Réponses à la liste des questions du BAPE transmise le 31 mars 2021

Régie intermunicipale du centre de
valorisation des matières résiduelles du
Haut-Saint-François et de Sherbrooke

Réponses aux questions de la liste transmise le 31 mars 2021

Figure 1 : détail type d'un puits vertical de captage de biogaz

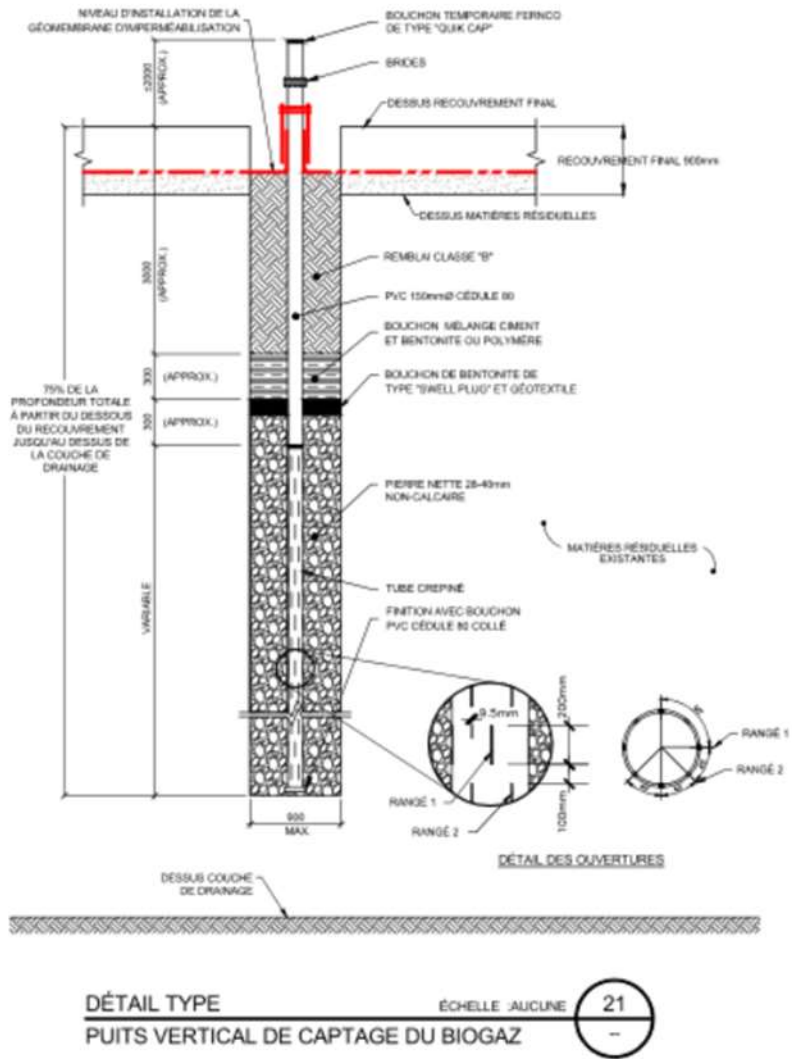
Question 4 : En lien avec la réponse fournie au DA5 (p. 174), veuillez décrire précisément le recouvrement temporaire en mettant l'accent sur les différences avec le recouvrement final.

Malgré cette différence de conductivité, cela ne diminue en rien l'efficacité de captage du recouvrement temporaire par rapport au recouvrement final. Contrairement à un LET avec captage passif du biogaz, dans le cas d'un recouvrement final avec réseau de captage actif, tel que prévu dans le projet d'agrandissement de Valoris, la couche sous-jacente à la membrane n'est aucunement raccordée au réseau de captage du biogaz et ne sert pas à soutirer celui-ci. L'aspiration du biogaz se fait typiquement via des tuyaux verticaux crépinés en profondeur, soit à partir de ± 3 mètres sous la surface (voir détail 21, plan D011, annexe A du document PR3.2 et reproduit à la figure 1) et séparé de la couche sous-jacente par un bouchon de bentonite de ± 30 cm d'épaisseur et d'un remblai classe B de 3 m. Cette séparation est volontaire et vise à minimiser les intrusions potentielles d'air dans le réseau de captage qui pourraient occasionner une hausse des températures et par conséquent augmenter les risques d'incendie.

Figure du drainage de surface du site de
Valoris

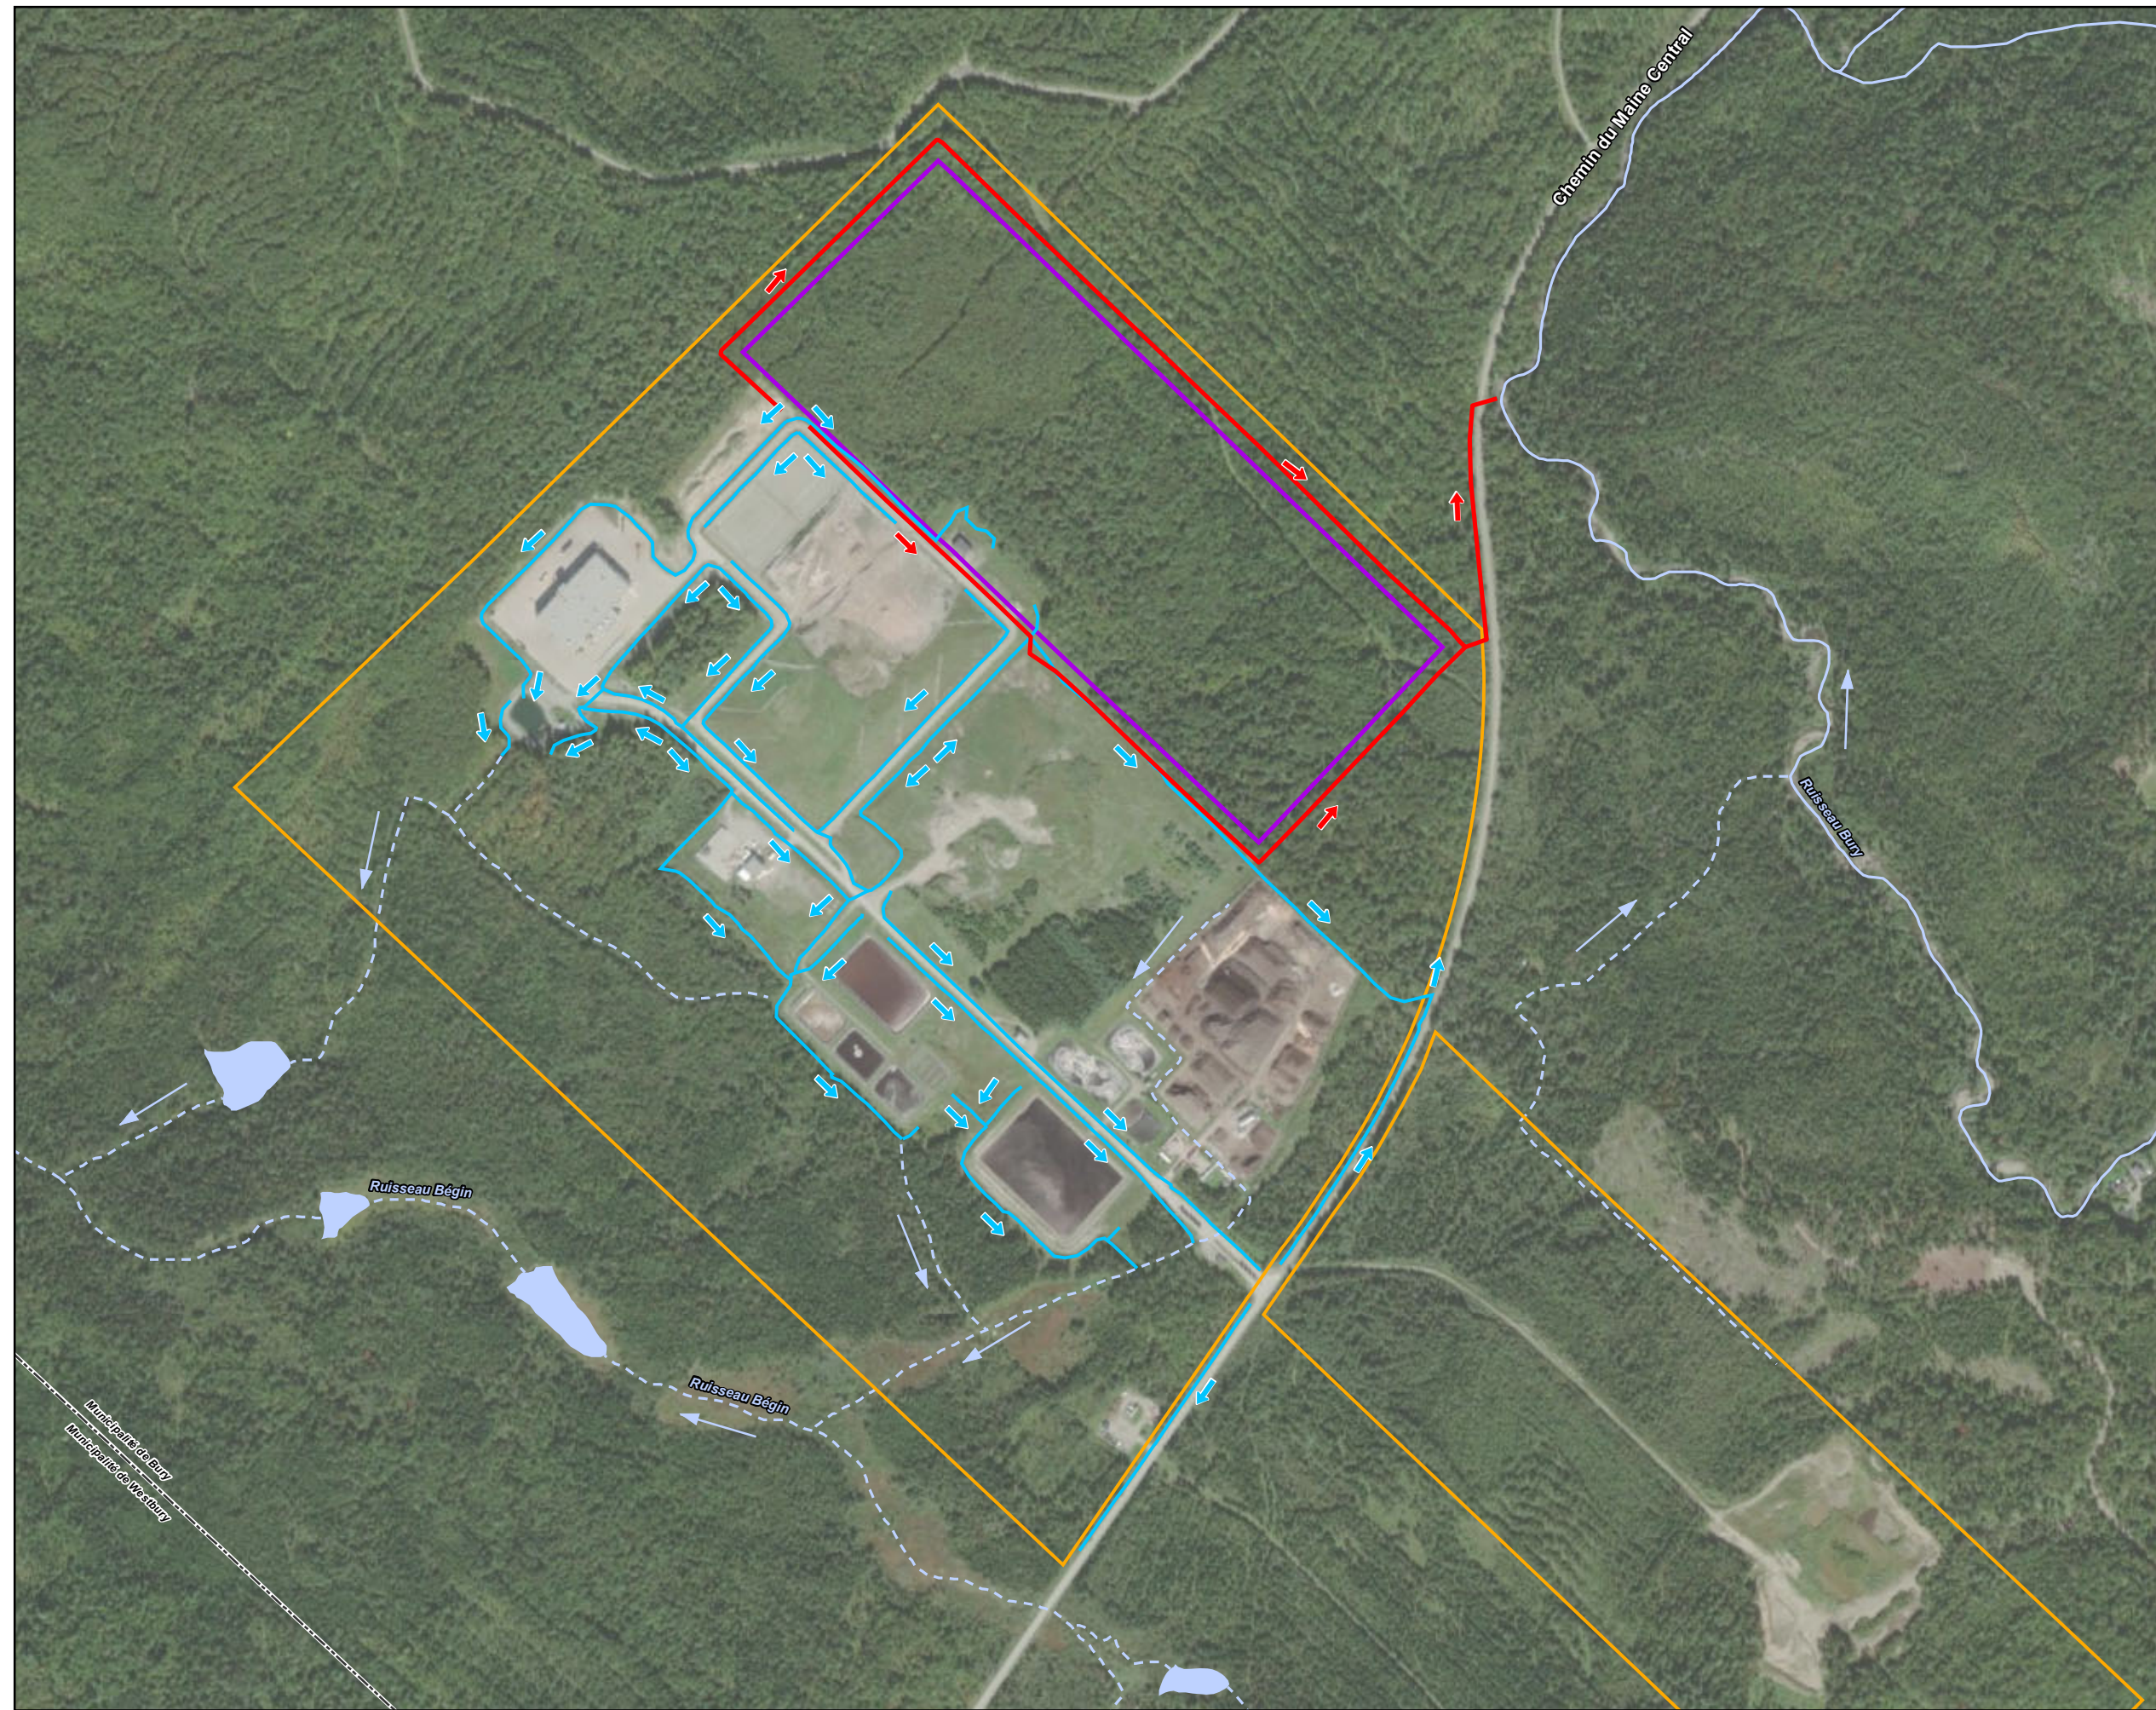
Question 2 : Auriez-vous l'obligeance de produire une figure format 11 x 17 idéalement mettant l'emphase sur le drainage de toute la propriété de Valoris, avec les points d'arrivée dans le ruisseau Bégin, tous les effluents actuels et projetés ainsi que le drainage du futur LET, y compris son point d'arrivée dans le ruisseau Bury?

La figure demandée est fournie à l'annexe QC-2.
